Inspraakrapport

Ontwerppeilbesluit Linschoterwaard

Titel: Inspraakrapport Ontwerppeilbesluit Linschoterwaard
Auteurs: Chayenne van Woerden
Document: DM 2093357

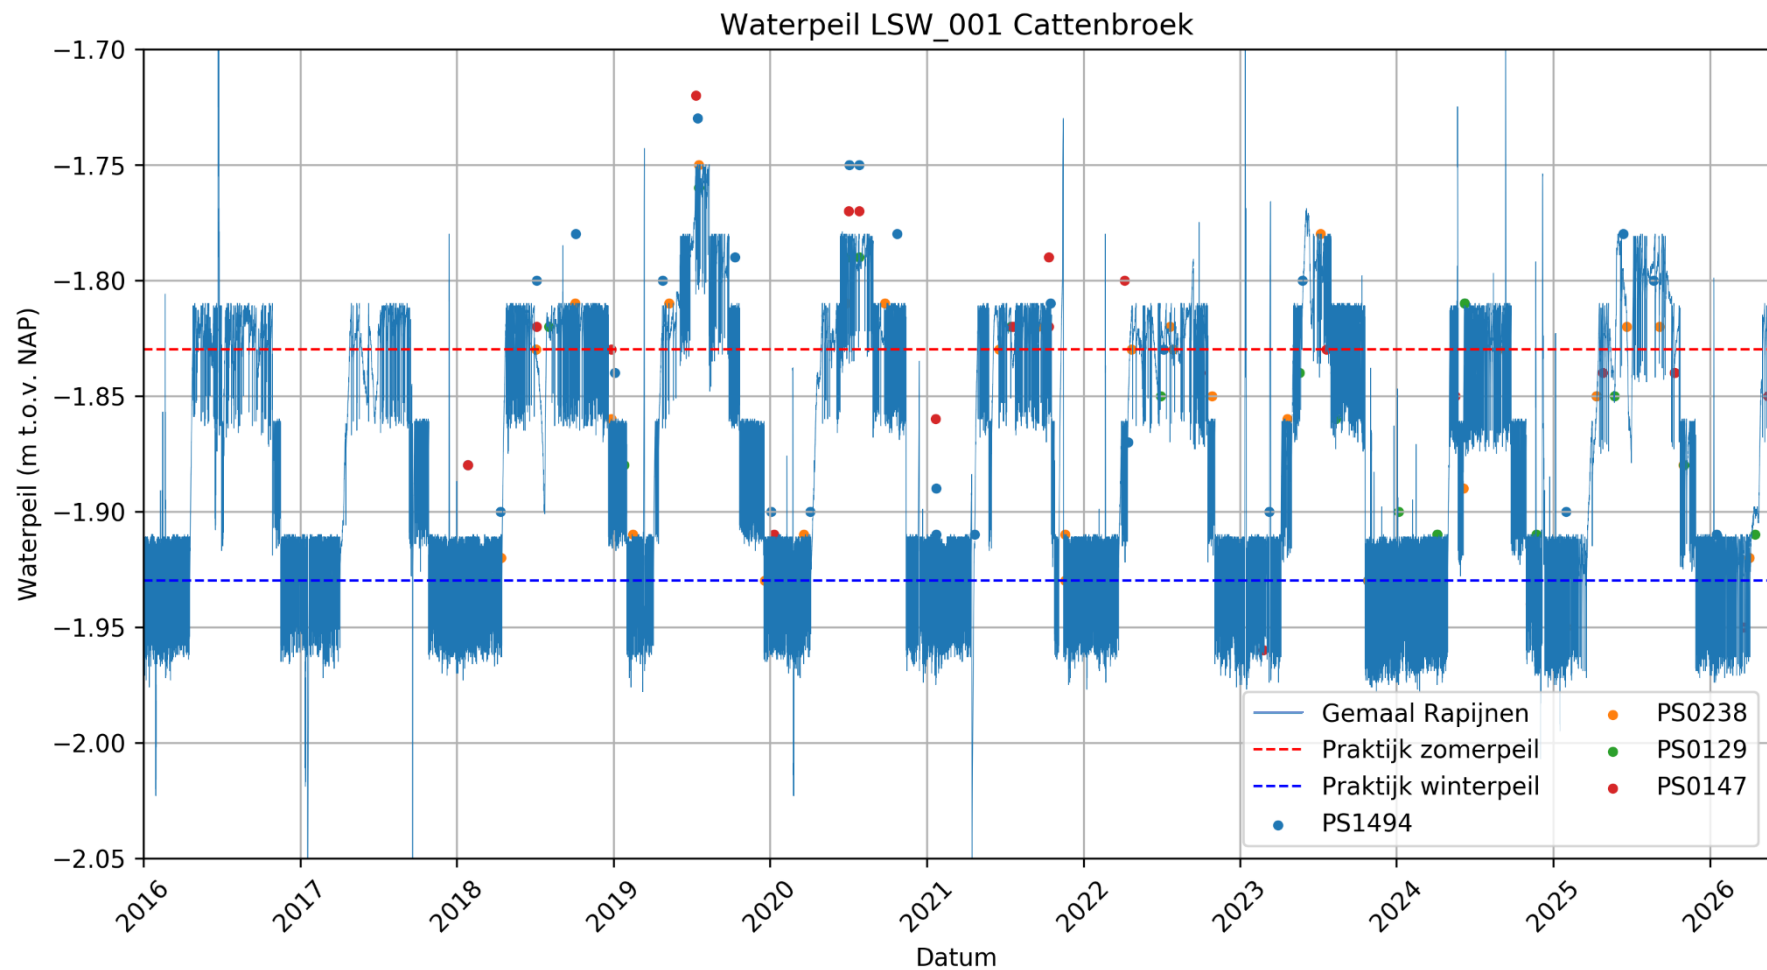
2	Zomerpeil staat nu al veel hoger. Water staat nu al op de kant. Bij nog hoger peil staat het helemaal onder water en geen grasgroei meer mogelijk in de kant.	In uw zienswijze verwijst u naar het peil in de polder Cattenbroek. Het peil staat hier volgens u nu hoger dan het normale zomerpeil, waardoor u problemen ervaart. Op dit moment wordt de sturingsmarge niet ingezet en wordt er gestuurd op het normale zomerpeil. Dit blijkt ook uit metingen die bij uw percelen zijn gedaan naar aanleiding van uw zienswijze. Deze metingen in de primaire watergang en tertiaire	De zienswijze leidt niet tot wijziging van het ontwerppeilbesluit.

Nr.	Zienswijze	Reactie waterschap op zienswijze	Aanpassing
		watergang waren -1,83 m t.o.v. NAP en -1,84 m t.o.v. NAP, met een maximale afwijking van 2 cm. Het streefpeil in het peilgebied Cattenbroek is -1,83 m t.o.v. NAP, en op moment van meten gaf het gemaal een waterpeil aan van -1,82 m t.o.v. NAP. Oftewel, de juiste peilen worden op dit moment beheerd in peilgebied Cattenbroek (bijlage B). Er komt vooralsnog niet een 'nog hoger peil' dan het huidige peil dat wordt vastgelegd. Zie voor verdere toelichting het antwoord bij zienswijze Nr. 1.
